改善箇所説明図

(不具合内容)

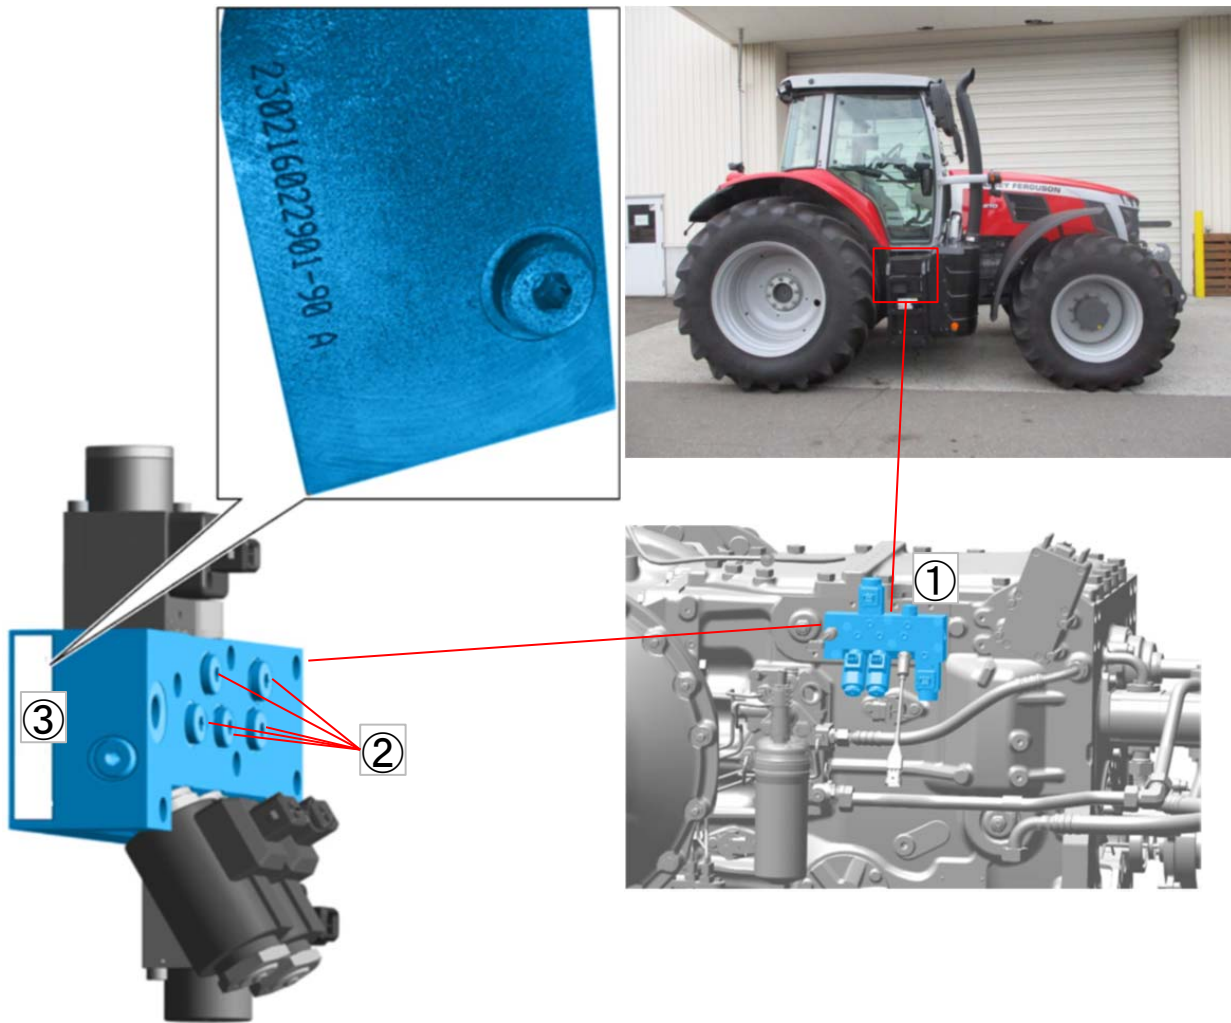
農耕トラクタの走行油圧装置において、製作機械の設定が不適切だったため、バルブブロックのプラグ穴の寸法が適切でないものがある。
そのため、走行振動等によりプラグが緩み、最悪の場合、プラグが抜け、走行油圧回路からオイルが漏れ、走行不能となるおそれがある。

全車両、バルブブロックのシリアル番号を確認し、不良範囲の番号の場合、バルブブロックを良品に交換する。
